GMINA SIEMIATYCZE

Do firm zainteresowanych postępowaniem: RG.271.1.2024
„Budowa urządzeń i obiektów sportowo-rekreacyjnych w Słochach Annopolskich”

Odpowiedź na zapytanie 3

Odpowiedź na załączonym rysunku – „Plac zabaw – detal nawierzchni”.

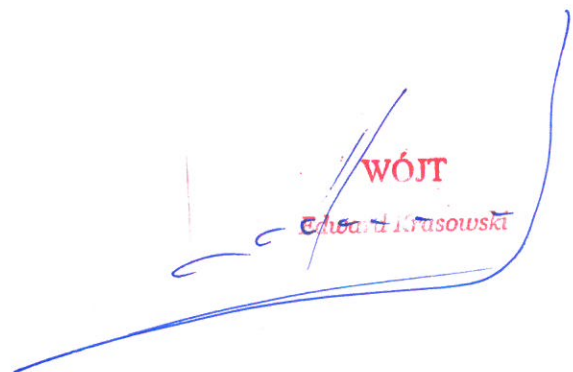
Jakiej frakcji piasek należy zastosować na nawierzchnię piaskową pod zabawki? Brak informacji w dokumentacji.
